POSTE ELDORADIO 3 Transistors à Cadre

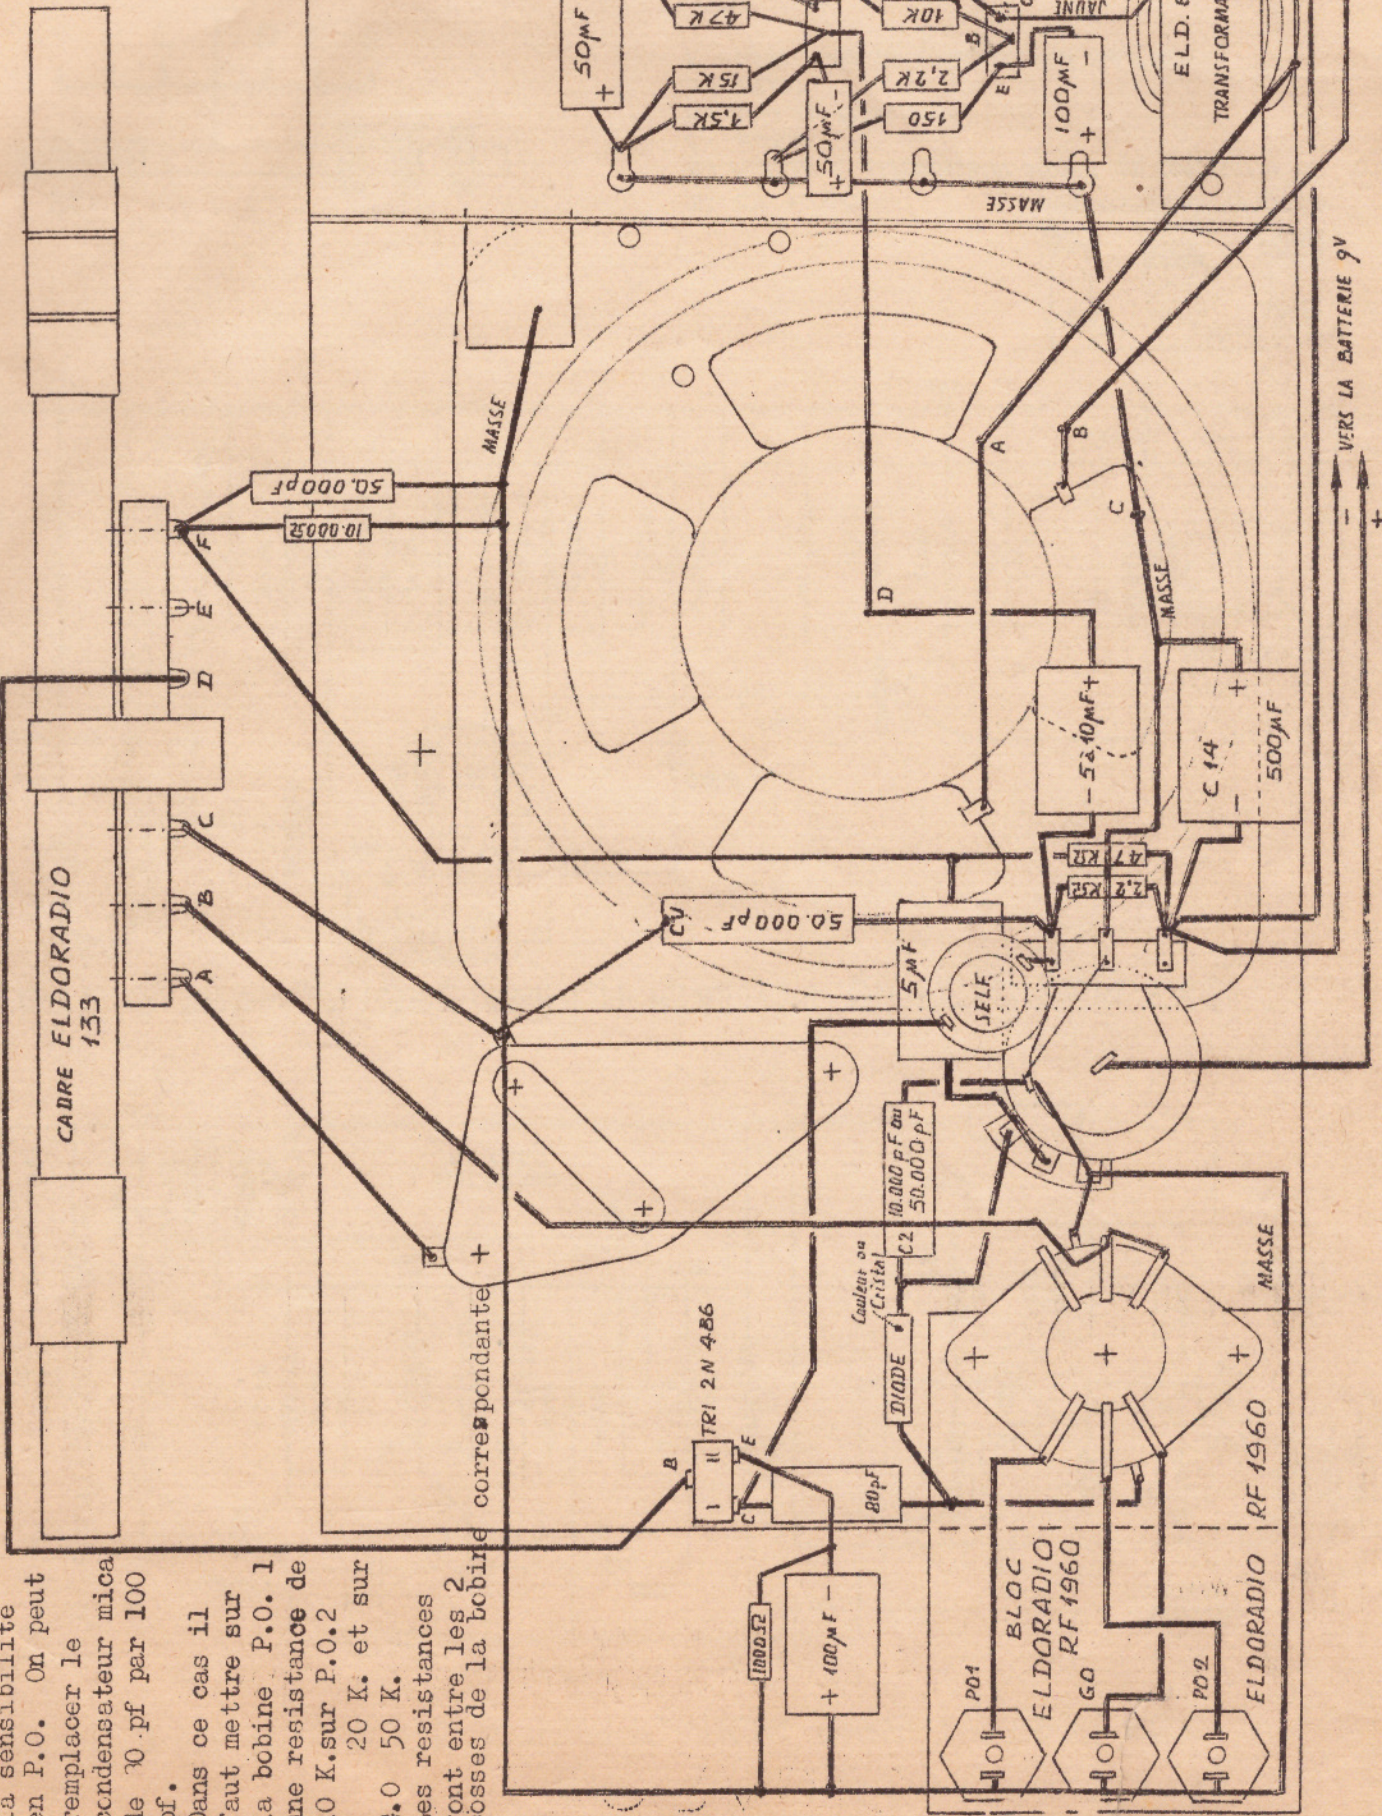
Pour augmenter la sensibilité en P.O. On peut remplacer le condensateur mica de 10 pf par 100 pf.

Dans ce cas il faut mettre sur la bobine P.O. 1 une résistance de 10 K. sur P.O.2 20 K. et sur G.O 50 K.

Les résistances vont entre les 2 cosses de la bobine correspondante +
